研究評価委員会  
「太陽光発電主力電源化推進技術開発事業」(中間評価)分科会  
議事録及び書面による質疑応答

日 時 : 2022年10月21日(金) 12:30~17:55

「太陽光発電主力電源化推進技術開発」

質問票

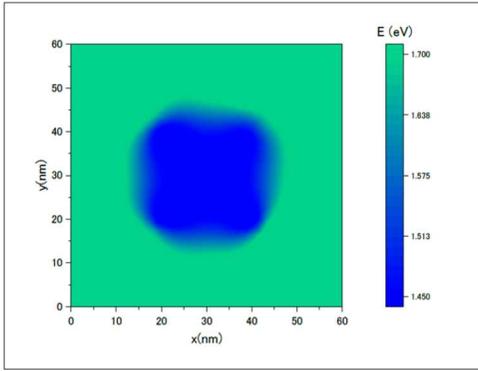
| 資料番号<br>・ご質問箇所      | ご質問の内容                                                                                       | 回答                 |                                                                                                                                                                                                                             | 委員氏名       |
|---------------------|----------------------------------------------------------------------------------------------|--------------------|-----------------------------------------------------------------------------------------------------------------------------------------------------------------------------------------------------------------------------|------------|
| 資料 5、<br>33, 34 ページ | 33の目標に実証実験の結果、データ提供とあるが、成果は準備と記載され、判定が○とあり、これで良いのか？<br>34の目標と成果にずれがあるが判定は○で良いのか？             | 公開<br>可            | P33：2021年度ガイドラインの改訂で実証実験の結果等が揃っているので、○と判定いたしました。<br>P34：マテリアルリサイクルは、記載の表現が不足しており申し訳ございません。<br>「太陽電池モジュールの低温熱分解法によるリサイクル技術開発」では、最終目標である分解処理コスト3円/W以下に向け、必要な技術を確立すること（見通しをつけること）を中間目標としており、現状では3.76円/Wの分解処理コストを達成しております。また、資源 | 倉持分<br>科会長 |

|                    |                                                                                                                                           |     | 回収率は既に 91%を達成しております。                                                                                                                                                                                                                                                                                                                                                                                               |      |

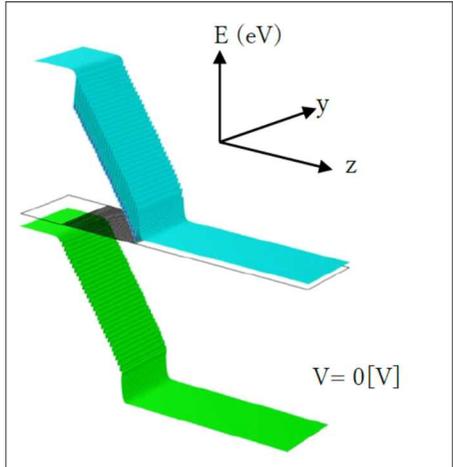
| 資料7<br>III-2-イ-[1] | A および B の研究項目について、界面、および透明導電膜に関する研究が行われていますが、フィルム型超軽量モジュール太陽電池の開発に対しては、ガラスではない基板を用いるため、太陽電池構造やプロセスを新しく開発する必要があるため、行われている、という理解でよろしいでしょうか？ | 公開可 | 研究項目 A：本研究で開発する太陽電池構造は、ガラスおよびフレキシブル基板の両方に用いることができます。プロセスについてもガラス・フレキシブル基板の両方に適用可能ですが、従来の TCO 成膜に用いる MOCVD に対して、今回のスパッタ法はフレキシブル基板に有利な点があると考えています。もし、フレキシブル基板を用いてロール・トゥ・ロールのように基板裏面が露出した状態で TCO を堆積する場合、従来の MOCVD では基板裏面にも TCO が堆積されやすくなりますが、スパッタ法では、裏面への堆積(回り込みといってもよいと思います)は無視できるほど小さくなり、これが有利な点と考えています。(ただし、これは絶対的に有利というわけではなく、MOCVD 法においても、何らかの方法(基板裏面のシーリングや MOCVD のガスの流路の調整など)によって解決が可能であることも考えられます。また、MOCVD は | 野瀬委員 |

|  |  | <p>既に CIS 太陽電池の量産に用いられている技術であることから、CIS 太陽電池における技術の成熟度は MOCVD の方がスパッタ法よりも高いといえます。)</p> <p>また、本研究開発のドライプロセスによる CIS の表面改質によって、従来のウェットプロセスにて形成するバッファ層を用いなくても高効率化が可能となれば、アルカリ溶液によるフレキシブル金属基板の変質をケアする必要がなくなるという利点もあります。</p> <p>上記をまとめますと、本研究開発は、ガラス基板にも適用可能かつフレキシブルに有利となる可能性を持つ構造・プロセスの技術開発であると考えております。</p> <p>研究項目 B：本研究では、軽量基板上 CIS 太陽電池の高効率化技術を開発している。軽量基板であるため、基板からのアルカリ金属の拡散、絶縁構造などガラス基板 CIS モジュールとは異なる開発項目が存在します。しかし、基板上のセル構造は Mo/p-CIS/n-バッファ層/n-TCO と、軽量基板およびガラス基板共に同じ構造を有しています。</p> <p>従って、セルの高効率化技術開発は多くの点で一致しています。東京工業大学が開発している、低電子親和力を有する新規 n 型バッファ層、その発展系としてのバッファ・レス太陽電池はセル構造から導いた開発項目であり、軽量基板およびガラス基板の両者に共通した研究課題であります。</p> |  |
